Abwasserverband Oberes Usatal
Vorhabenbezogener Bebauungsplan, Neu-Anspach, Stt. Anspach „Rettungswache DRK“
Hier: Stellungnahme

Bauleitplanung der Stadt Neu-Anspach – Stadtteil Anspach
Vorhabenbezogener Bebauungsplan „Rettungswache DRK“
Frühzeitige Beteiligung der Behörden und sonstiger Träger öffentlicher Belange
gem. § 4 Abs. 1 BauGB
Ihr Schreiben vom 26.06.2023

**Bauleitplanung der Stadt Neu-Anspach im Hochtaunuskreis
Vorhabenbezogener Bebauungsplan „Rettungswache DRK“
Stellungnahme gemäß §4 Abs.1 Baugesetzbuch (BauGB)**

Abbildung 1: Ausschnitt aus dem vorhabenbezogenen Bebauungsplan "Rettungswache DRK", Neu-Anspach [1]

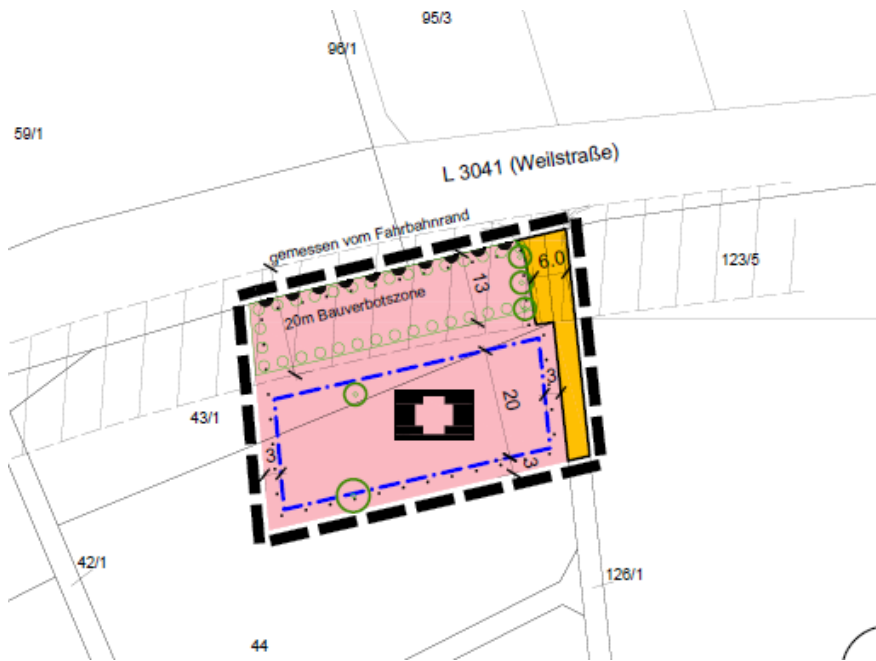
Der Geltungsbereich des vorhabenbezogenen Bebauungsplans erstreckt sich über die Flurstücke 43/1 und 44, die Gesamtfläche beträgt 2,500 m². Für die zukünftige Rettungswache wird der südliche Bereich bebaut. Zusätzlich werden eine Zufahrt und Stellplatz-/ Aufstellflächen hergestellt. [1]

In den Festsetzungen ist auf das WHG §55 Abs. 2 verwiesen („Niederschlagswasser soll ortsnah versickert, verrieselt oder direkt oder über eine Kanalisation ohne Vermischung mit Schmutzwasser in ein Gewässer eingeleitet werden, soweit dem weder wasserrechtliche noch sonstige öffentlich-rechtliche Vorschriften noch wasserwirtschaftliche Belange entgegenstehen“). In der Begründung zum vorhabenbezogenen Bebauungsplan wird auf die Zisternensatzung der Stadt Neu-Anspach hingewiesen. Es wird beschrieben, dass der Überschuss (des Regenwassers) auf dem Gelände versickert und ggf. in Richtung Usa abgeleitet werden kann.

Lediglich der Schmutzwasserabfluss soll an den Kanal in der Weilstraße angeschlossen werden.

Abbildung 2: Ausschnitt aus dem Übersichtslageplan der Schmutzfrachtberechnung 2022 „Einzugsgebiete und Sonderbauwerke, Prognose-Zustand“ [3]

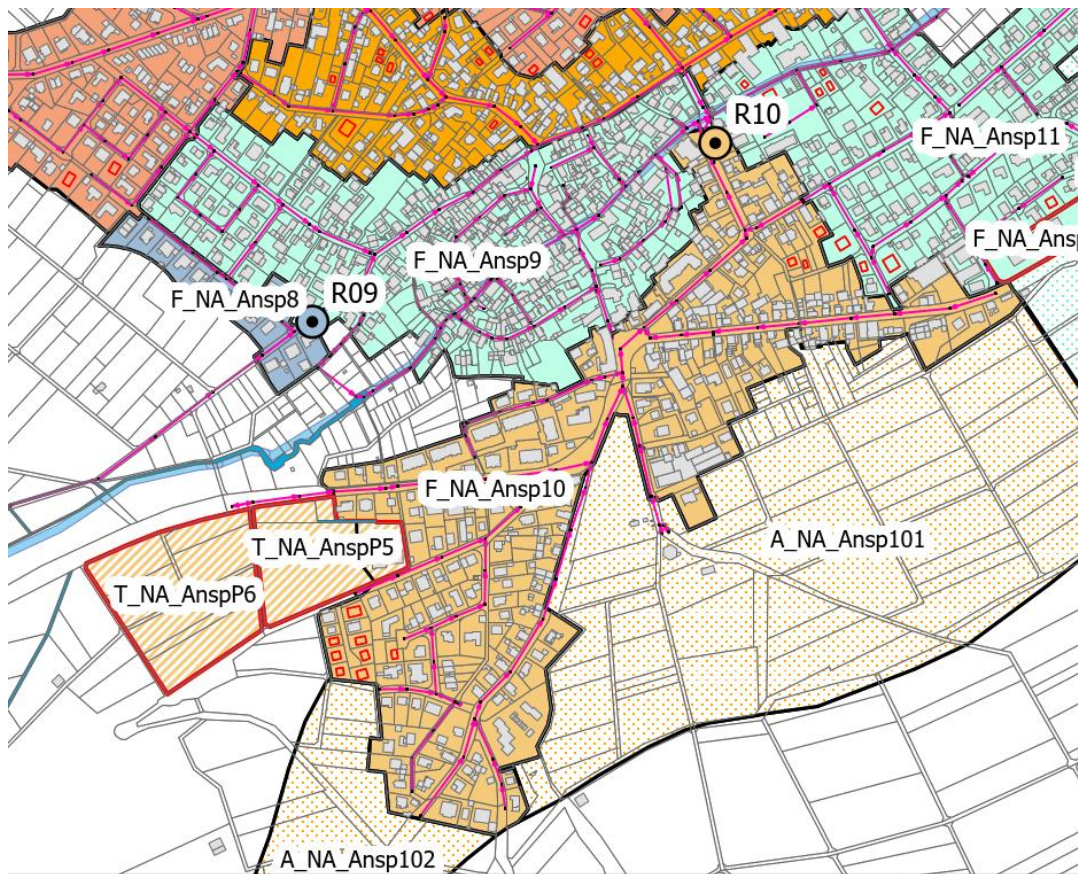
Das Planungsgebiet liegt östlich der Ortslage von Anspach. Das angrenzende Wohngebiet im Osten wird im Mischsystem entwässert. Das Mischwasser wird dem Regenüberlauf R10, Breite Straße, zugeführt. Die neue Rettungswache liegt in der Schmutzfrachtberechnung 2022 im Teileinzugsgebiet T_NA_AnspP6. Als Entwässerungssystem wurde aufgrund der Nähe zur Usa ein Trennsystem bzw. ein modifiziertes Trennsystem angenommen, welches jetzt gemäß dem vorhabenbezogenen Bebauungsplan auch so umgesetzt werden soll.

Die im Rahmen der SMUSI errechneten Kennwerte Entlastungshäufigkeit und Entlastungsdauer in der Prognoseberechnung (incl. des geplanten Trenngebietes T_NA_AnspP6) beträgt beim Regenüberlauf R10, Breite Straße) liegen unter den zulässigen Werten in Höhe von höchstens 20 Stunden pro Jahr beziehungsweise maximal 50 Entlastungen pro Jahr [2]:

Entlastungshäufigkeit: 18

Entlastungsdauer: 10,3 Stunden

Zusammenfassend kann festgestellt werden, dass durch das Vorhaben - sofern das Gebiet im Trennsystem entwässert wird, also nur Schmutzwasser an den Mischwasserkanal angeschlossen wird - keine negativen Auswirkungen für das Entwässerungssystem des Abwasserverbands zu erwarten sind.
